GH505.0 / GH506.0 / GH606.0/ GKH507.0**Belangrijke informatie!****Bij het vervangen van de aansluitstrip goed op letten!**

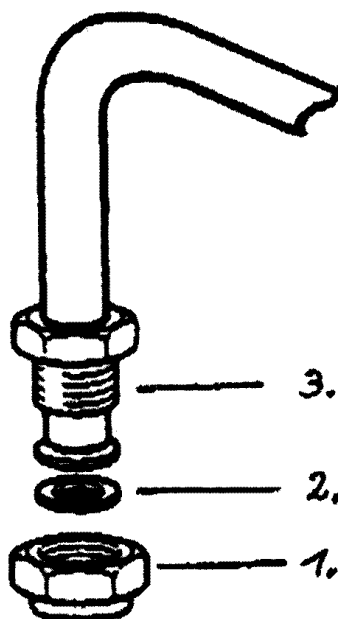
Het vervangen van de blinde kap [1] dient als volgt te geschieden:

1. Blinde kap afschroeven van de aansluitstomp [3].
(Gebruik daarvoor 2 gaffelsleutels SW24).
2. Oude koperen afdichtingsring [2] verwijderen en nieuw koperen afdichtingsring (bij het apparaat bijgevoegd) erin plaatsen.
3. Blinde kap op de aansluitstomp van de andere aansluitingszijde zetten, gasdicht met 2 gaffelsleutels SW24 aandraaien en op dichtheid controleren.

Vanaf nov. '98 is de aluminium blinde kap bij de productie vervangen voor een blinde kap uit messing.
